**PI 2124**

# PRODUCT INFORMATION

## MODIFICAÇÃO EM CAMISAS DE CILINDRO PARA SCANIA DC09/DC13

Figura 1: Versão anterior  
Núm. de produto 89 911 110

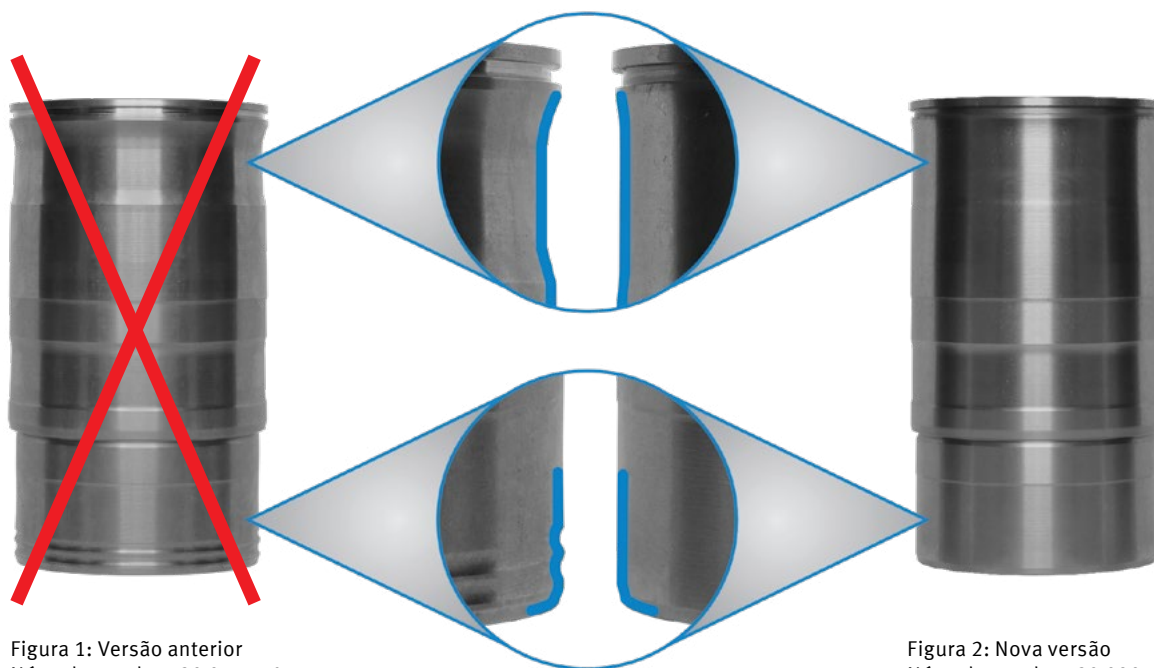
As camisas de cilindro (Núm. de produto 89 911 110) foram revisadas. O contorno externo da nova versão (Núm. de produto 89 939 110) foi ajustado em dois lugares. Essas melhorias reduzem a ocorrência de cavitação e aumentam a vida útil das camisas de cilindro. As dimensões funcionais permanecem as mesmas e a versão anterior pode continuar sendo usada.

A cavitação é um fenômeno no qual pequenas bolhas de vapor se formam em um líquido e, depois, colapsam em si mesmas ("implodem"). A implosão dessas bolhas causa choques de pressão na parede externa das camisas de cilindro. Isso pode causar um maior desgaste na superfície e reduzir a vida útil.
